Verslag huishoudelijke elektrische installatie op laagspanning en zeer lage spanning

Referentie: **009-20261028-02**	Datum controle: **28/10/2026**
Keurder: **009**

Eigenaar:	**Onbekend**	EAN-code:	**541448820060577038**
Adres installatie:	**IJzerenveld 11, 2800 - Mechelen**	Nummer teller(s):	**1sag3105135298**
		Distributienetbeheerder installatie:	**Fluvius**

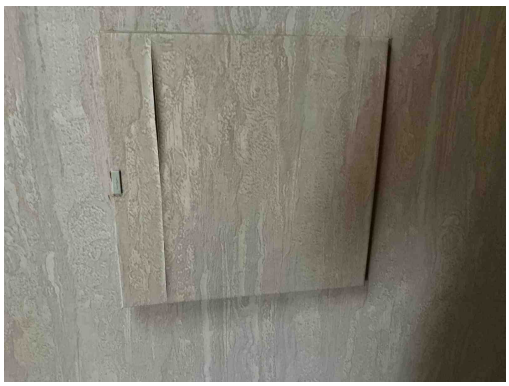
B17 - De voedingsspanning is niet op elk bord vermeld (Boek 1: 3.1.3.3).
Opmerking: Oa alle borden,..

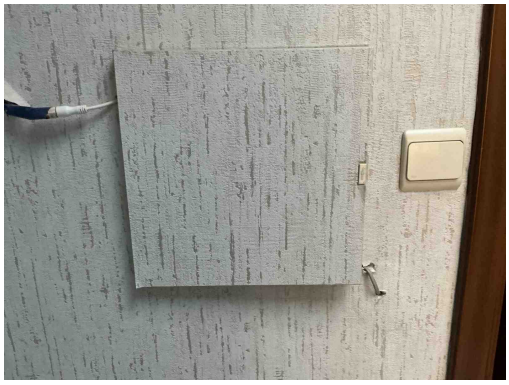
B17 - De voedingsspanning is niet op elk bord vermeld (Boek 1: 3.1.3.3).
Opmerking: Oa alle borden,..

B32 - Het elektrisch verdeelbord in een huishoudelijke ruimte voldoet niet aan de materiaal vereiste, oa onbrandbaar, niet-hygroscopisch materiaal gemaakt zijn dat een voldoende mechanische weerstand biedt (Boek1: 5.3.5.1).

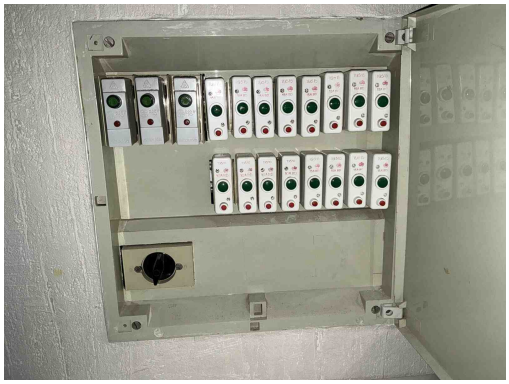
B30 - De houder van de beveiliging in een huishoudelijke ruimte is niet voorzien van aangepaste kalibreerelementen (Boek1: 5.3.5.5).

D08 - De nodige markeringen op de beveiligingstoestellen ontbreken of zijn onleesbaar (Boek 1: 5.3.5.5).
Opmerking: Oa alle elektrische borden,

B04 - De aanduiding van de kringen, klemmen en/of schakelapparatuur ontbreekt, is onjuist of is onvolledig (Boek 1: 3.1.3.1/5.1.6.1).

B26 - Het elektrisch bord kon niet gedemonteerd worden (Boek 1: 5.3.5.1).

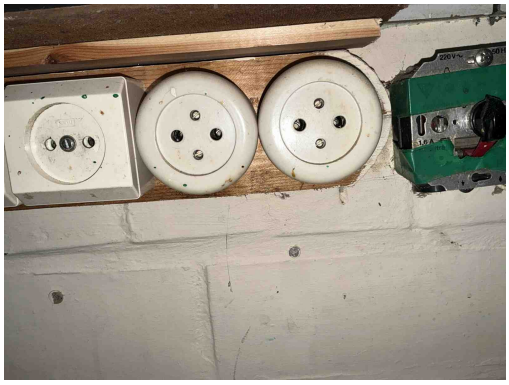
A20 - Er bevindt zich een contactdoos zonder beschermingsgeleider in de elektrische installatie. Deze is niet geplaatst achter een differentieelstroombeschermingsinrichting met grote (max. 30mA) of zeer grote (max. 10mA)gevoeligheid. (Boek 1: 8.2.1.b)
Opmerking: Algemeen,...

T13 - Opbouwcontactdozen en/of -schakelaars zonder achterplaatje mogen niet rechtstreeks op een brandbare ondergrond bevestigd worden (Boek 1: 4.3.3.5).

T11 - De contactdozen waarvan de toegekende stroomsterkte maximaal 16A en de toegekende spanning maximaal 250V bedraagt en niet bedoeld zijn voor de voeding van een of meerdere verbruikstoestellen voor een specifiek doel en niet geplaatst zijn in of op schakel- en verdeelborden, beschikken niet of IPXX-D (incl. gemeenschappelijke delen residentieel geheel) (Boek 1: 4.2.2.3/5.3.5.2).

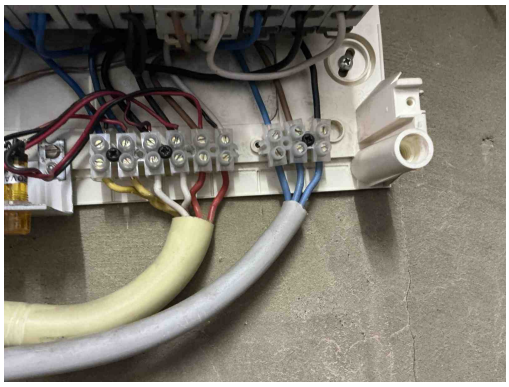
A20 - Er bevindt zich een contactdoos zonder beschermingsgeleider in de elektrische installatie. Deze is niet geplaatst achter een differentieelstroombeschermingsinrichting met grote (max. 30mA) of zeer grote (max. 10mA)gevoeligheid. (Boek 1: 8.2.1.b)
Opmerking: Algemeen,...

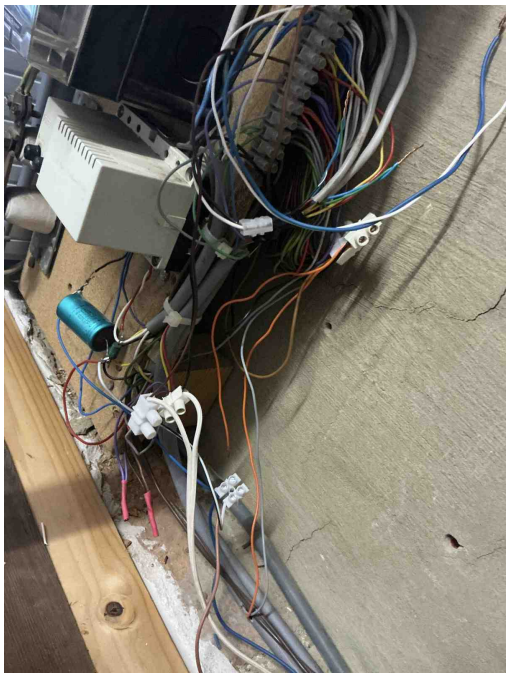
C35 - Er zijn doorverbindingen gemaakt met lusterklemmen; er kon niet aangetoond worden dat deze klemmen geschikt zijn voor de aanwezige spanning, stroom en draadsectie en dat ze “CE” zijn (Boek 1: 1.4.2.1.).

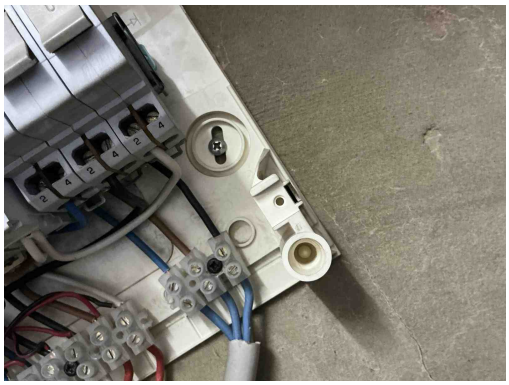
C35 - Er zijn doorverbindingen gemaakt met lusterklemmen; er kon niet aangetoond worden dat deze klemmen geschikt zijn voor de aanwezige spanning, stroom en draadsectie en dat ze “CE” zijn (Boek 1: 1.4.2.1.).

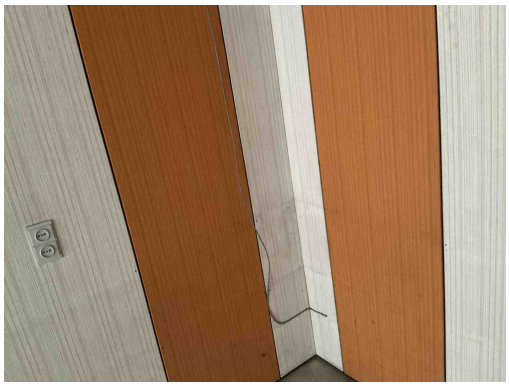
T21a - Het elektrisch materieel is niet geplaatst volgens de voorschriften van de fabrikant/ regels van goed vakmanschap. (Boek 1: 1.4.1.3) Oa ophangvijzen elektrisch verdeelbord niet afgedekt. Zie klasse II toestel.

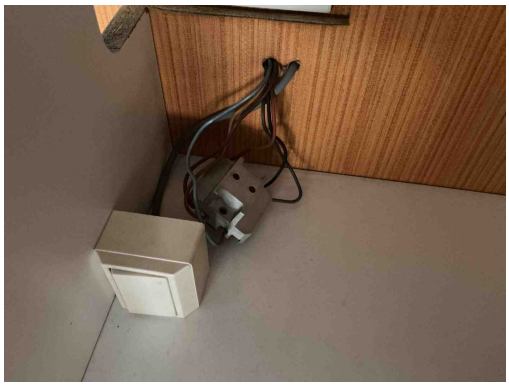
C21 - Het gebruik van geleiders van het type VOB, zonder bijkomende afscherming is niet toegestaan (Boek 1: 5.2.9.6).

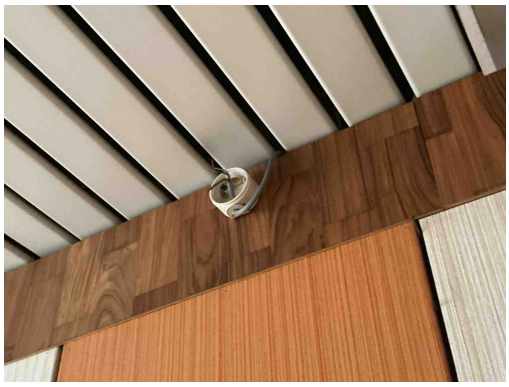
T11 - De contactdozen waarvan de toegekende stroomsterkte maximaal 16A en de toegekende spanning maximaal 250V bedraagt en niet bedoeld zijn voor de voeding van een of meerdere verbruikstoestellen voor een specifiek doel en niet geplaatst zijn in of op schakel- en verdeelborden, beschikken niet of IPXX-D (incl. gemeenschappelijke delen residentieel geheel) (Boek 1: 4.2.2.3/5.3.5.2).
